# Экономический и Социальный Совет

## **Предложение по поправкам к Правилам № [151] ООН (системы индикации мертвой зоны для большегрузных транспортных средств)**

**Представлено неофициальной рабочей группой по УУДНБ\***

*Добавление 1, рис. 1 изменить следующим образом:*

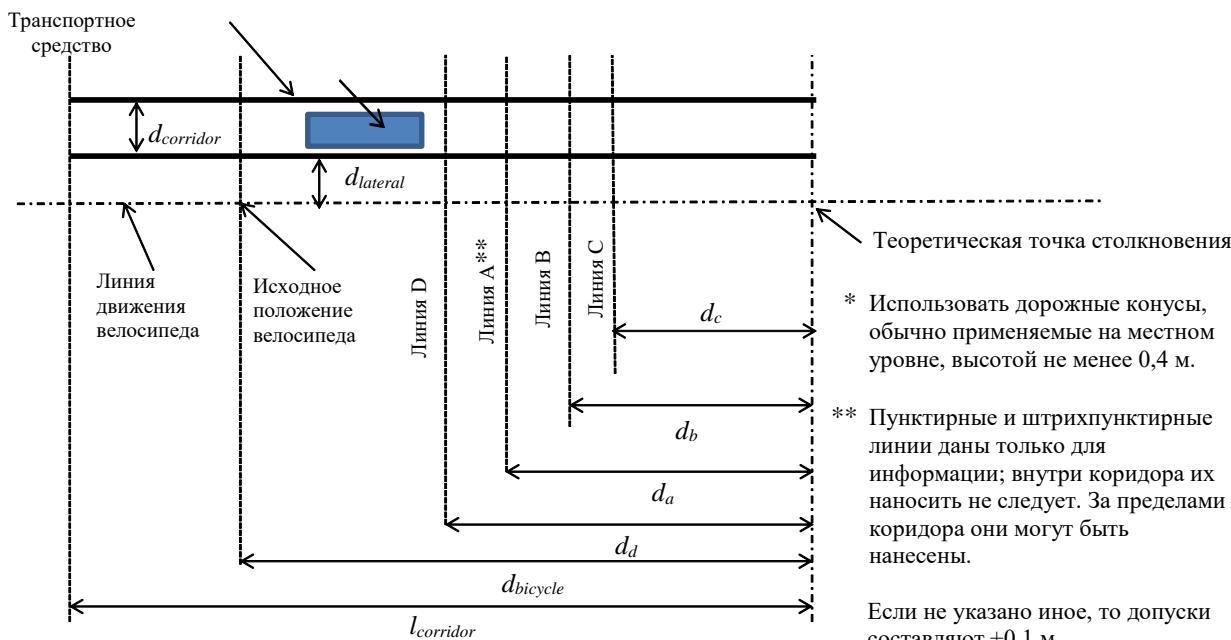
Обозначить коридор с помощью конусов\*, установленных не реже чем через 5 м.
